АКТ ОБСЛЕДОВАНИЯ № 1
объекта социальной инфраструктуры
К ПАСПОРТУ ДОСТУПНОСТИ ОСИ
№ _____

«07» апреля 2025 г.

- 1.1. Вид (наименование) объекта МБОУ «Юлдусская средняя общеобразовательная школа имени Х.Г. Гизатуллина Шадринского района Курганской области» (МБОУ «Юлдусская СОШ им. Х.Г. Гизатуллина»
1.2. Адрес объекта 641835, Курганская область, Шадринский район, село Юлдус, улица Мира, 14
1.3. Сведения о размещении объекта:
- отдельно стоящее здание 2 этаж, кв.м. 2168/1795,7 (общ/полез)
1.4. Год постройки здания 1974, последнего капитального ремонта -нет
1.5. Дата предстоящих плановых ремонтных работ: текущего 2014, капитального – нет
1.1. Наименование (вид) объекта здание школы
1.2. Адрес объекта Курганская область, Шадринский район, село Юлдус, улица Мира, 14.
1.3. Сведения о размещении объекта:

Ф.13 Дверь к лестнице на 2 этаж МБОУ
«Юлдусская СОШ им. Х.Г. Гизатуллина»

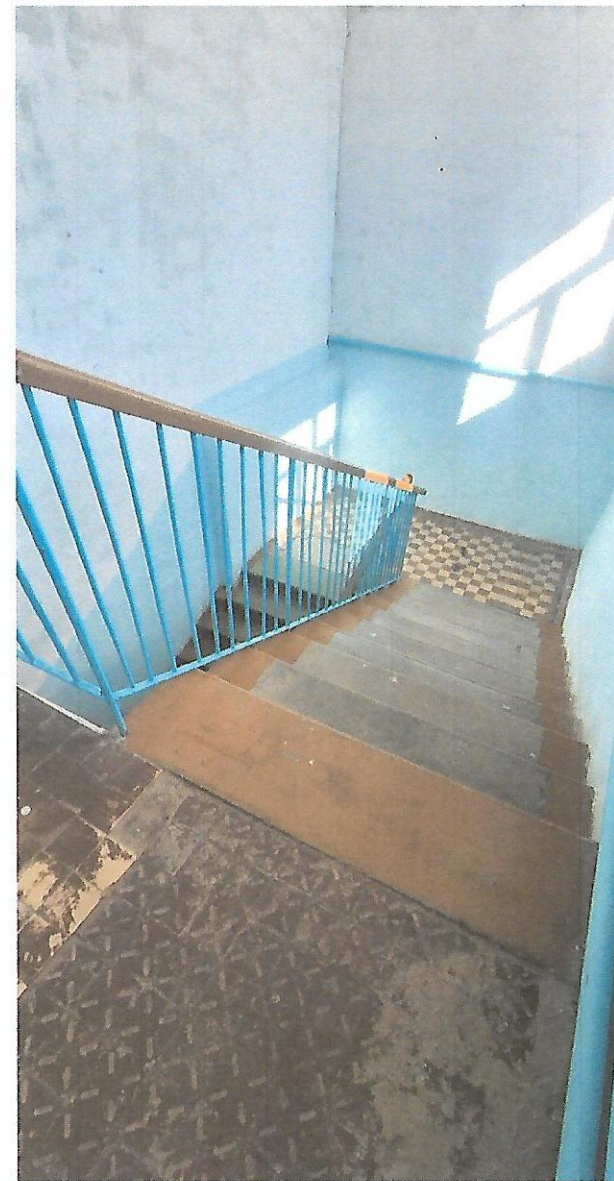
3. 5	Дверь	есть		№ 12, 13, 14	Нет контрастной маркировки дверных проемов	К, О, С, Г, У	По путям движения внутри здания контрастно маркировать дверные проемы	индивидуаль ное решение с ТСР

Ф. 25 Туалет (м) 2 этаж

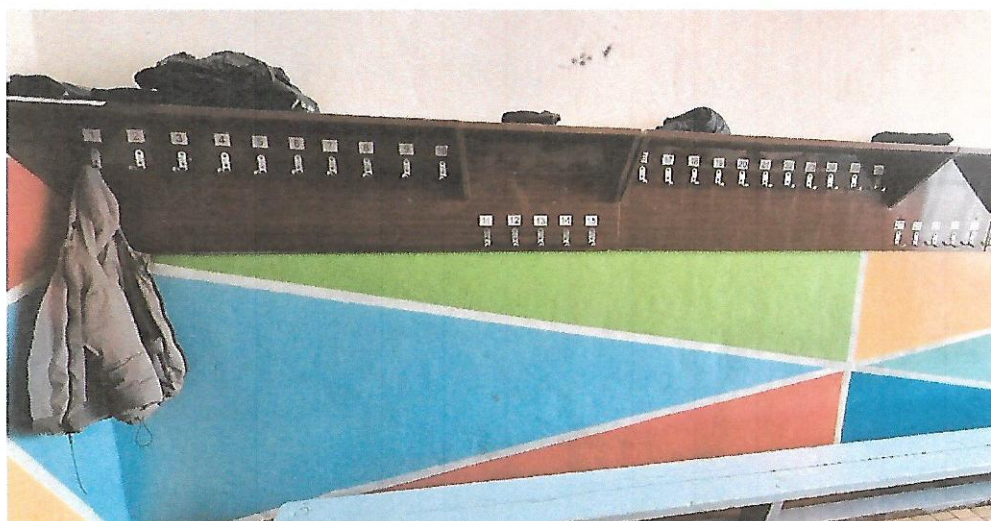
5.1	Туалетная комната	есть		№ 20, 21, 22, 23, 24	Туалетная комната не оборудована крючками для костылей. На раковину не установлен кран рычажного типа. Туалетная комната не оборудована информационными знаками и указателями, в т.ч. тактильными	К, о, с, г, у	Туалетную комнату оборудовать крючками для костылей. На раковину установить кран рычажного типа. Туалетную комнату оборудовать информационными знаками и указателями, в т.ч. тактильными.	Индивидуальное решение с ТСП, требуется текущий ремонт
